MPL/PF/FZ/241/3/03/25

Dotyczy: postępowania prowadzonego w trybie przetargu nieograniczonego na podstawie ustawy z dnia 11.09.2019 r. Prawo zamówień publicznych (Dz. U. z 2024 r., poz. 1320, t.j. z dnia 30.08.2024 r. z późn. zm.) zwanej dalej "ustawą PZP" lub „PZP” pn. **„Rozbudowa terminalu pasażerskiego Kraków Airport etap I – część T6”**.

Na podstawie art. 135 ust. 2 ustawy PZP w związku z wpłynięciem pytań do SWZ Zamawiający udziela następujących wyjaśnień:

Pytanie nr 426

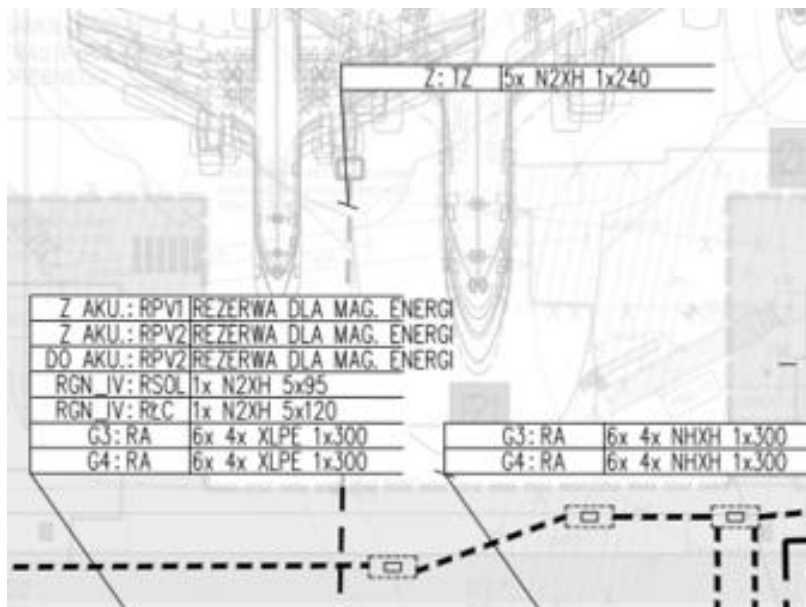
W pkt. 10.1 załącznika nr 3 cz. 3.3 napisano „Dla istniejącego masztu 22m (maszt M15 – lokalizacja wg części rysunkowej), dołożenie opraw oraz przebudowę korony należy wykonać w oparciu o współpracę z konstruktorem i producentem istniejącego masztu (Valmont Agena P 22m).”. Prosimy o informację jakie oprawy (producent, typ) oraz ile należy dodatkowo zamontować na tym maszcie?

Maszt M15 nie jest w zakresie przedmiotowego postępowania i dotyczy innego zakresu, omyłkowo nie został usunięty z pkt. 10.1 z załącznika 3 części 3.3.
